**Análisis del  
Estudio de Factibilidad patrocinado por la  
Bolsa de Comercio de Rosario y otros  
sobre la modificación de la  
Vía Navegable Troncal en el Río de la Plata  
y una comparación con las características  
superiores del Canal de Navegación Magdalena**

**Ingeniero Hernán Darío Orduna**

Ciudad Autónoma de Buenos Aires, 14 de Septiembre de 2020

- El “*Estudio de Factibilidad ...*” está titulado: “*VÍA NAVEGABLE TRONCAL TRAMO SANTA FE – OCÉANO Y SANTA FE – CONFLUENCIA - INFORME EJECUTIVO - INFORME FINAL TOMO 1 - JUNIO 2020*”

Figura 1

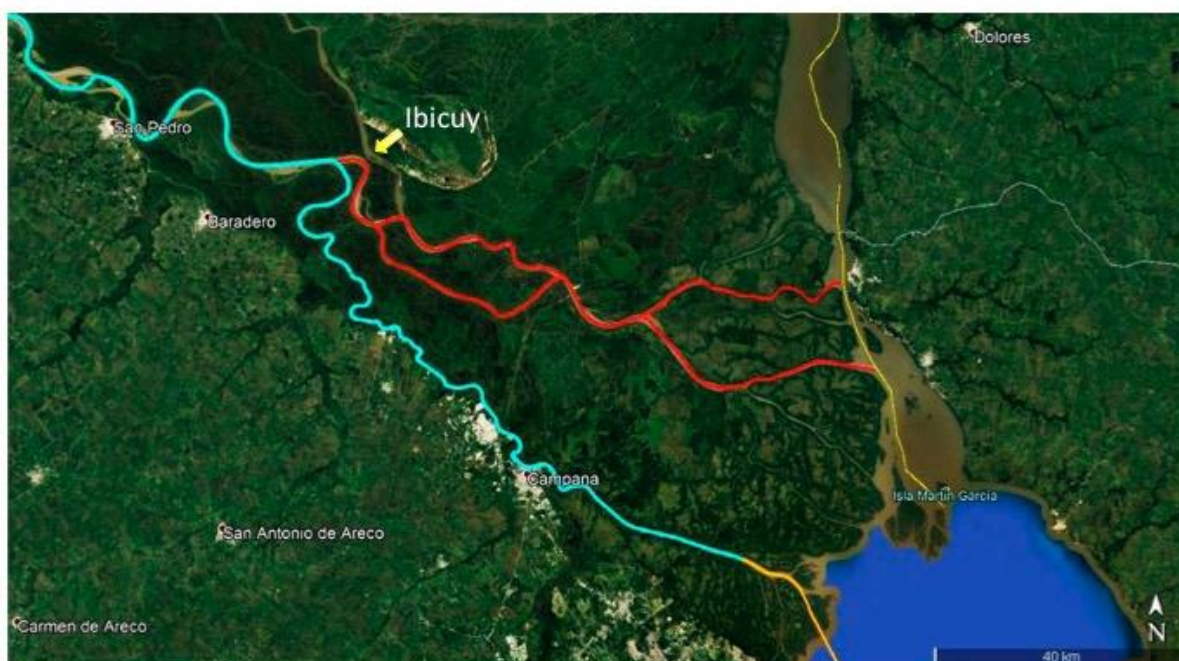
**Llama la atención que se privilegie al puerto de Nueva Palmira, por donde nuestros competidores sacan su producción en detrimento de los productores nacionales que se verían muy beneficiados en la puesta en valor de la conexión de los Ríos Paraná con el Ibicuy-Paraná Guazú,** que además desemboca directamente en el Río de la Plata y no se ve afectado por la merma de caudal del Río Paraná.
